Mission régionale d'autorité environnementale
ÎLE-DE-FRANCE

**Avis sur le projet du
nouveau programme national de renouvellement
urbain (NPNRU) Franc Moisin
à Saint-Denis (93)**

N° APJIF-2025-023
du 04/05/2025

Illustration 8 : Avant projet à gauche : carte BruitParif (p. 82) et simulation après projet sur le quartier (p. 205)
(source : Étude d'impact)

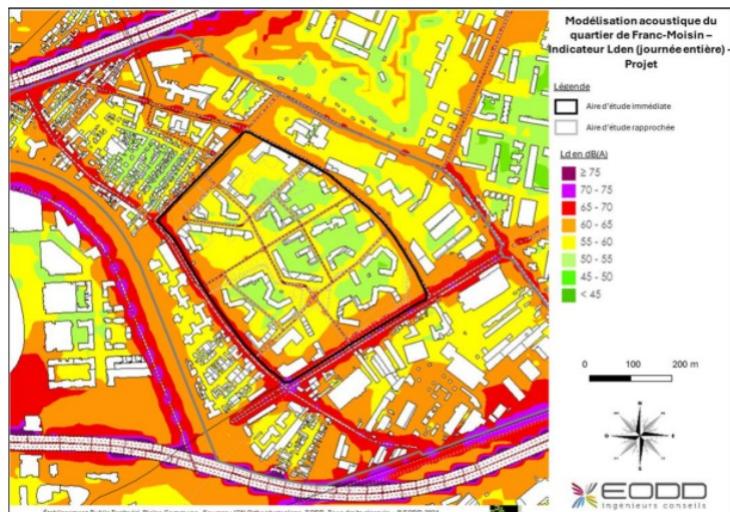
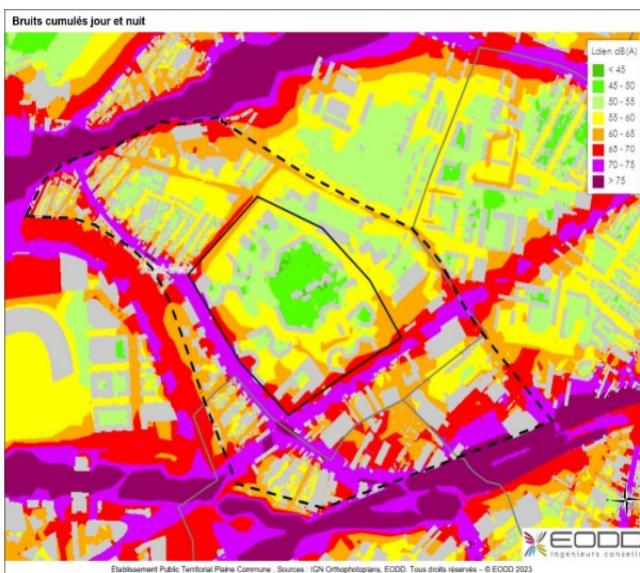
L'étude d'impact (p. 205) présente une simulation des niveaux de bruit après projet en tenant compte de la réalisation des voies circulées à l'intérieur du quartier. Au sens de l'arrêté du 5 mai 1995, les niveaux sonores admissibles pour les bâtiments existants en cas de « création d'une infrastructure nouvelle » ou de « transformation significative d'une infrastructure existante », n'excèdent pas la réglementation. Mais pour autant ces niveaux de bruit le long des voies nouvelles sont compris entre 55 et 60 dB Lden et excèdent donc les valeurs de référence donc de l'OMS. La méthodologie utilisée pour les deux représentations n'est cependant pas la même : Lden à droite et bruit cumulé jour et nuit à gauche, ce qui explique leurs différences significatives en dehors du quartier considéré. Ce choix devrait être exposé pour permettre une comparaison correcte.

Cette conclusion ne semble vérifiée que pour les nouveaux logements situés en cœur d'îlot et à la condition d'une limitation de vitesse effective à 30 km/h. Elle ne vaut pas pour les nouveaux bâtiments de logements prévus le long du cours Montfort ni le long des rues Casanova et Pressensé, exposés à des niveaux de bruit, selon les simulations, supérieurs à 60 voire 65 dB Lden. En outre, la diminution du bruit le long des voies par rapport à l'existant n'est pas expliquée.

L'Autorité environnementale relève que l'étude d'impact n'évoque des mesures d'isolation acoustique (en tout état de cause sans effet si les fenêtres sont ouvertes) que pour les futurs bâtiments situés en cœur d'îlot, sans rappeler les obligations réglementaires. Elle ne prévoit pas de démarche d'évitement, de réduction, et à défaut de compensation pour l'exposition aux nuisances sonores.

- d'effectuer la comparaison entre l'état actuel et l'état modélisé sur la même base méthodologique ;
- modéliser l'effet d'une limitation de la vitesse à 30 km/h en cœur d'îlot avant de choisir de la retenir ou non au regard de son effet non significatif ;
- prévoir des mesures de réduction de l'exposition au bruit pour les immeubles réhabilités comme pour les nouvelles constructions en plus de dispositions d'isolation acoustique renforcée ;
- mettre en œuvre une démarche d'évitement, de réduction, et à défaut de compensation afin de réduire l'exposition aux nuisances sonores des futurs immeubles, y compris fenêtres ouvertes, en tenant compte de la réalité des niveaux de bruit identifiés par Bruitparif.

Illustration 9 : Les secteurs à risques de pollution sur le site (source : p. 107 Étude d'impact)

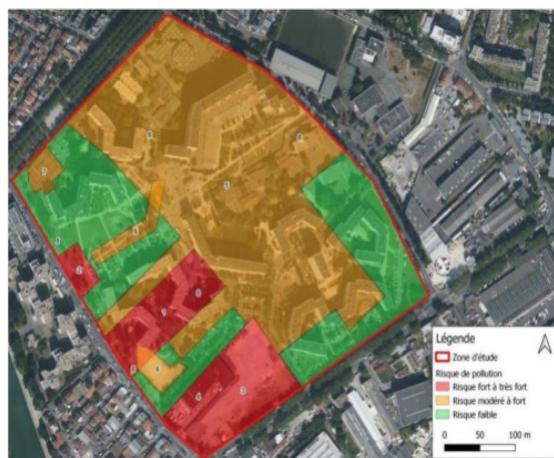
Les résultats mettent en évidence une contamination avec des teneurs à risque fort dans :

- les sols (sols superficiels perméables⁹, limons, argiles sableuses et sables) jusqu'à une profondeur de 3 m, avec des teneurs en cadmium, mercure et plomb dépassant quasi systématiquement les seuils de vigilance du Haut conseil de la santé publique (HCSP), tant en éléments traces métalliques - notamment arsenic, cadmium, cuivre, mercure, plomb et zinc - qu'en hydrocarbures et hydrocarbures aromatiques polycycliques sur l'ensemble du site jusqu'à une profondeur maximale de 3m - c'est également vérifié sur l'emprise des groupes scolaires ;
- les gaz du sol : en hydrocarbures C5-C16 et trichloroéthylène dans la cour de l'école maternelle Franc-Moisin en partie Ouest du site, et en mercure dans l'air sous dalle.

En matière de gestion des sites et sols pollués il est recommandé d'analyser les gaz du sol par deux campagnes distinctes et dans des conditions météorologiques différentes, ce qui n'a pas été le cas à ce jour. La présence de mercure volatile dans les gaz du sol en particulier est à vérifier de même que dans l'air intérieur des écoles.¹⁰ Il est nécessaire d'établir un plan de gestion et de s'assurer de la compatibilité du site avec le projet notamment au droit des secteurs concernés par l'accueil de publics sensibles (crèches et écoles).

- mettre en cohérence la caractérisation de la nature des sols et de la vulnérabilité des eaux souterraines aux pollutions ;
- poursuivre les investigations de pollution des sols, des gaz du sol et de la nappe à l'endroit des futures zones habitées et des zones devant accueillir des populations sensibles (crèches et écoles) ;
- mettre en œuvre les mesures de vérification et de suivi et de mettre en place un plan de gestion en vue de garantir la compatibilité des sites avec l'accueil d'usages sensibles.

Illustration 10 : Comparaison des émissions des GES par poste entre l'état initial et le projet (en tonnes CO₂e/an)
 (source : p 28 Annexe Bilan carbone)

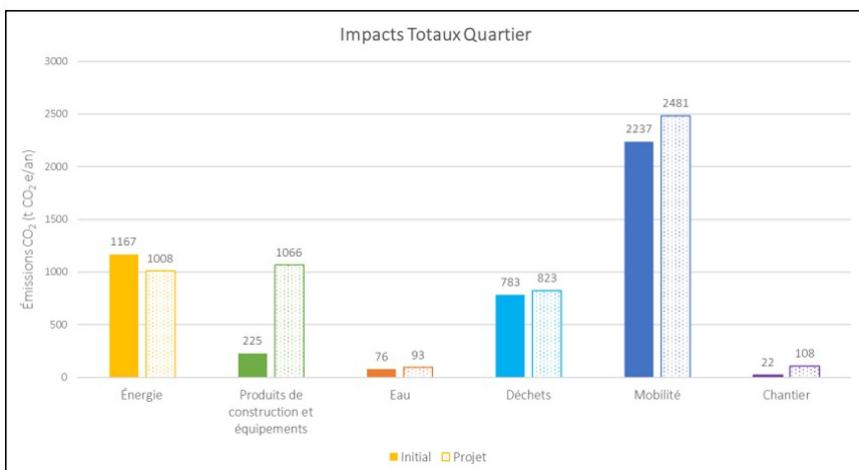
En comparaison avec l'état initial, le projet est plus émetteur sur le poste lié aux produits de construction et d'équipements (+ 841 tCO₂e/an, soit + 372,8%), car le quartier étant réaménagé dans sa totalité, l'ensemble des matériaux nécessaires à la construction, la rénovation ou la démolition des bâtiments participe à émettre davantage de GES qu'à l'état initial. Le poste chantier est également plus lourd dans le scénario projet, car il n'y a pas de chantier à l'état initial (+ 85,9 tCO₂e/an, soit + 382,3%)

Le poste émettant le plus de GES est celui de la construction, lequel intègre les démolitions qui sont conséquentes dans le cas du projet (démolitions d'immeubles, de parkings souterrains). Y sont intégrés la construction des bâtiments neufs, la rénovation d'autres bâtiments et la démolition. Mais l'outil ne permet pas d'afficher les parts relatives des trois catégories : construction neuve, rénovation, démolition (p. 33). Il aurait été intéressant de connaître la part respective des composantes de ce poste et de proposer un scénario qui favorise la réhabilitation plutôt que la démolition.

(7) L'Autorité environnementale recommande de détailler les différentes composantes du poste construction en particulier la composante démolition.
